## **Změna a doplnění zadávací dokumentace č. 05**

#### **SYSTÉMOVÁ OBLOUKOVÁ KOVOVÁ KONSTRUKCE HOKEJOVÉ HALY**

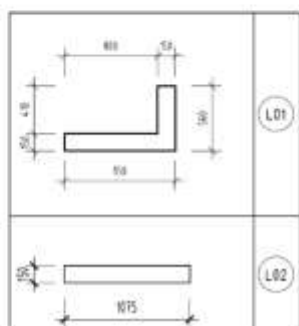
V návaznosti na odpověď Zadavatele v doplnění zadávací dokumentace č. 03, ohledně chybějícího statického posouzení obloukové plechové konstrukce, upozorňujeme Zadavatele, že není dostatečné v DSP a DPS projektové dokumentaci se pouze odvolávat na systémové řešení obloukové konstrukce a jeho dílenskou dokumentaci. Je zodpovědností autora DSP a DPS dokumentace řádně ověřit veškeré zatěžovací stavy navržené konstrukce a doložit statickým výpočtem požadované konstrukční prvky, které mají být pouze rozkreslené v dílenské dokumentaci Zhotovitele. Projektová dokumentace Zadavatele neobsahuje statické posouzení obloukové konstrukce, a proto neodpovídá relevantním legislativním požadavkům na projektovou dokumentaci. Opětovně žádáme Zadavatele, aby doplnil jeho zadávací dokumentaci o chybějící prováděcí dokumentaci pro stavebně-konstrukční řešení obloukové konstrukce. Nejedná se o nějaké zařízení ale podstatnou část stavby, která není v DPS dokumentaci staticky ověřena a autor projektové dokumentace přenáší zodpovědnost za vypracování prováděcího projektu této části stavby na speciálního výrobce obloukové konstrukce. Tímto způsobem se jedná o Design & Build předmět díla, který není podchycený v návrhu SoD Zadavatele.

Dle požadavku dodavatele zadavatel doplňuje **Statický výpočet obloukového zastřešení zimního stadionu**, který je přílohou Změny a doplnění zadávací dokumentace č. 05 ze dne 15.03.2024 pod názvem:

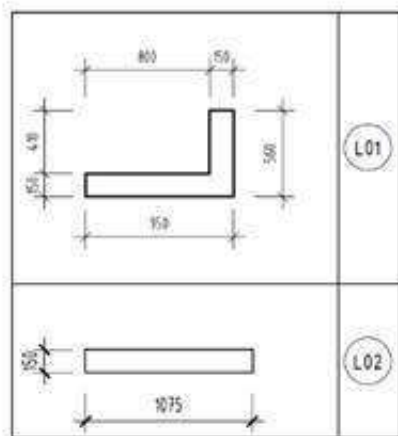
#### **Dotaz č. 42:**

**Viz odpověď zadavatele k Dotazu č. 5.**

Statický výpočet byl zadavatelem upraven a je přílohou této Změny a doplnění zadávací dokumentace č. 05 ze dne 15.03.2024 pod názvem: **Priloha\_VZD\_05\_Staticky\_vypocet\_15032024\_zmena** (dokument je součástí přílohy aktualizované Projektové dokumentace, která je přílohou této Změny a doplnění zadávací dokumentace č. 05 ze dne 15.03.2024 pod názvem:
